## **Autorité environnementale**

# **Avis délibéré de l’Autorité environnementale sur la création et l’exploitation du centre de données informatiques Dugny Digital Hub sur la commune de Dugny (93)**

**n°Ae : 2024-08**

Avis délibéré n° 2024-008 adopté lors de la séance du 11 avril 2024

Figure 3 : Fuseau de moindre impact des liaisons électriques 225 kV (Source : dossier)

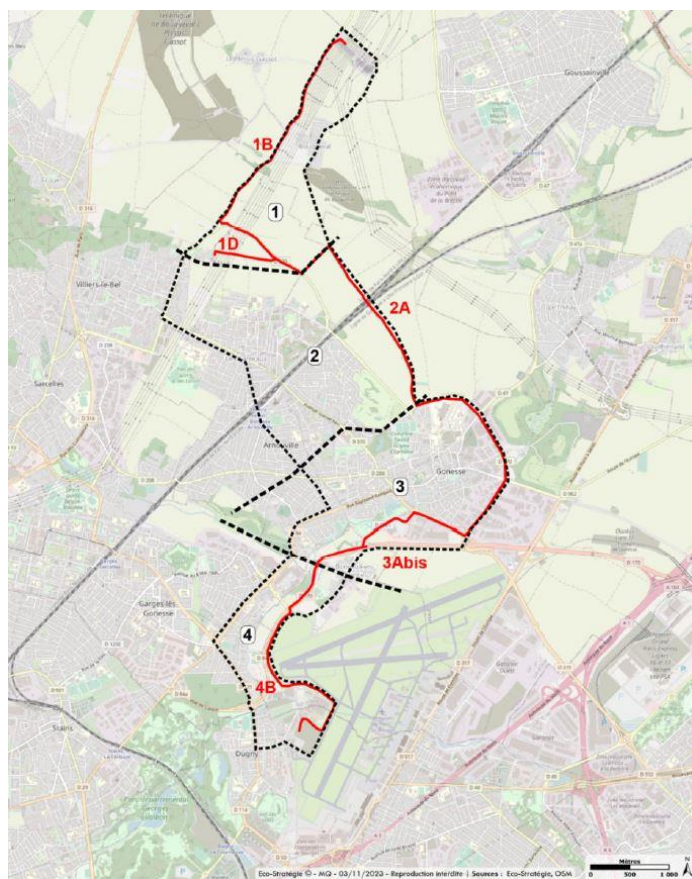
Dans le cas du raccordement électrique, les éléments présentés correspondent à l'analyse réalisée en prenant en compte le fuseau validé par la DGEC en mars 2023 et la description des incidences est parfois peu précise. Il a été indiqué aux rapporteurs que les études ont depuis permis d'affiner le tracé. Il convient de mettre à jour le dossier en prenant en compte les derniers éléments disponibles.

- ***en insérant dans le corps de l'étude d'impact, en complément de la liste des mesures, une synthèse des incidences brutes et résiduelles du projet,***
- ***en prenant en compte les derniers éléments à jour concernant le tracé du raccordement électrique.***

Figure 3 : Enjeux écologiques de l'aire d'étude immédiate du site du centre de données (Source : annexes du dossier)

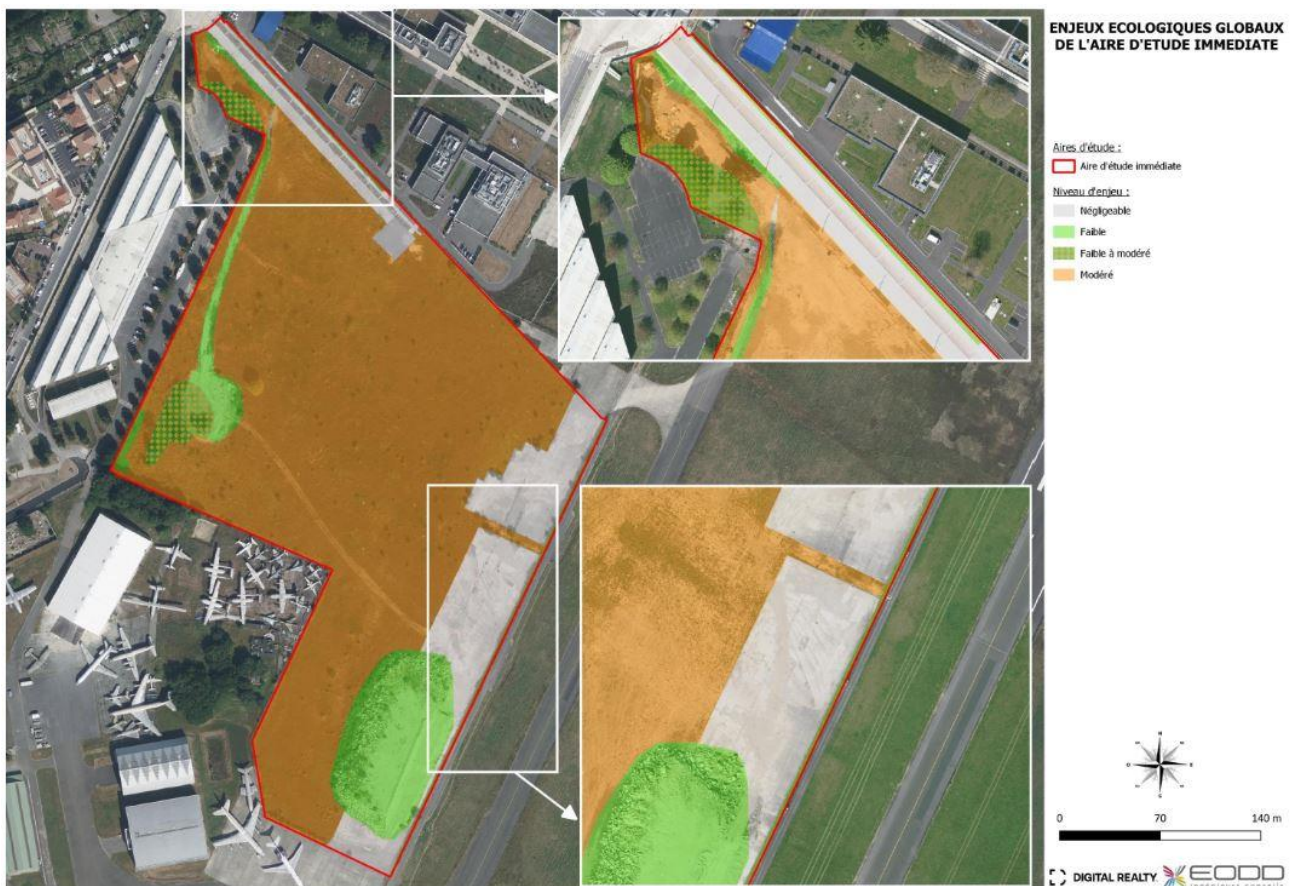
Le corps de l'étude d'impact pourrait être utilement complété en y insérant les cartes de synthèse des enjeux écologiques disponibles en annexe et mis à jour pour tenir compte de l'ensemble des inventaires présentés dans l'étude écologique, y compris ceux réalisés fin 2023<sup>16</sup>.
